**INFRASTRUTTURE FERROVIARIE STRATEGICHE DEFINITE DALLA
LEGGE OBIETTIVO N. 443/01
LINEA A.V. /A.C. TORINO – VENEZIA Tratta VERONA – PADOVA
Lotto funzionale Verona – Bivio Vicenza
PROGETTO ESECUTIVO
OPERE DI RIAMBIENTALIZZAZIONE
MITIGAZIONI AMBIENTALI: OPERE A VERDE
RELAZIONE DI CONFRONTO PD-PE**

1 DESCRIZIONE DELLE MODIFICHE

1.30 DA PK 41+725 A PK42+475

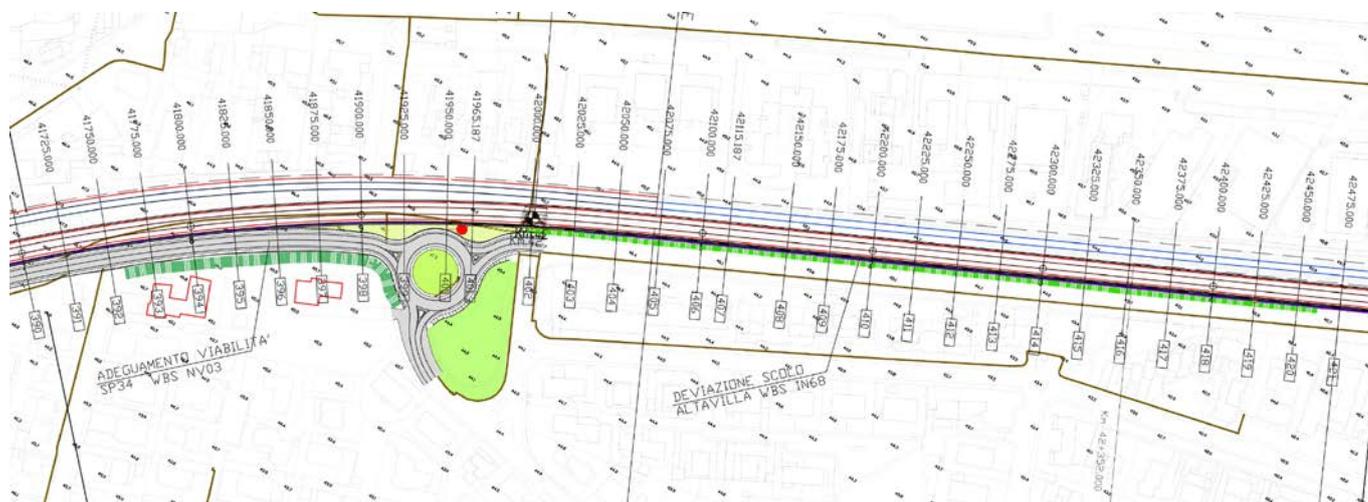
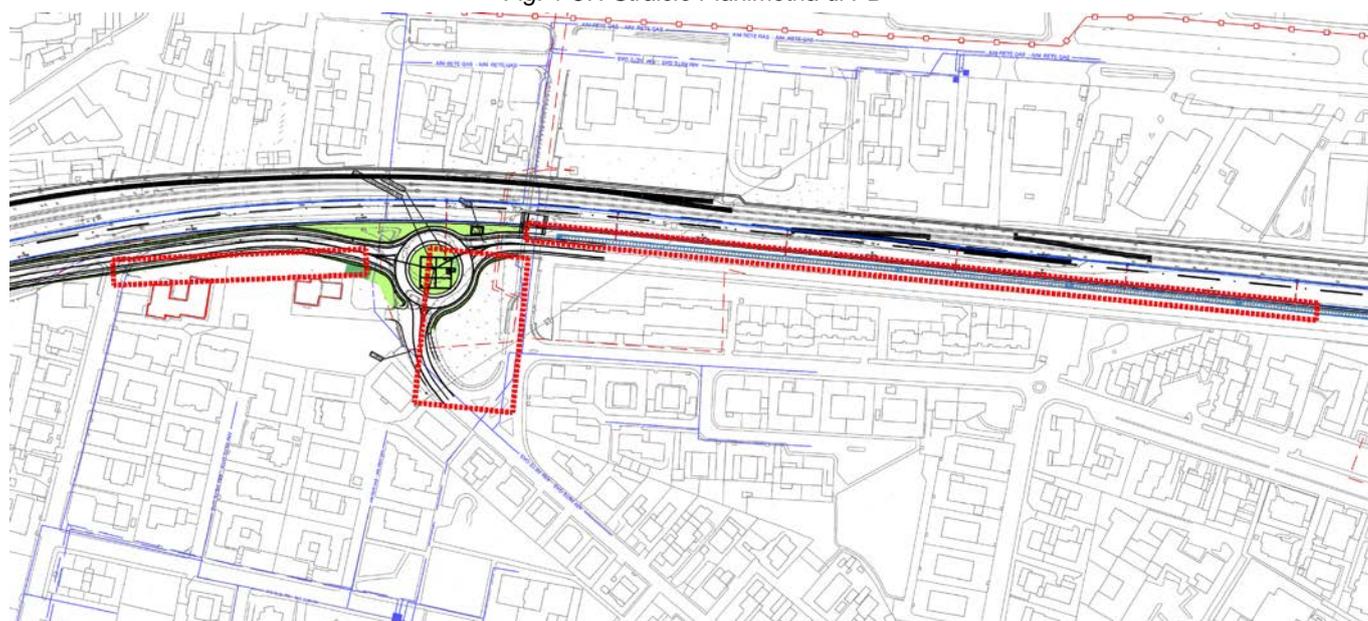
In PE sono state introdotte le seguenti modifiche in attuazione della prescrizione n. 14 della Delibera Cipe n. 84/2017:

- Eliminazione della fascia arboreo arbustiva in ambito agricolo da PK41+750 a PK41+900 in quanto ricadente in lotti edificati e spostamento della stessa nel reliquato ubicato tra PK34+455 e PK35+400
- Eliminazione dell'inerbimento con idrosemina dell'area compresa tra PK41+950 a PK42+000
- Eliminazione della fascia arbustiva in ambito agricolo compresa tra PK42+000 a PK42+470
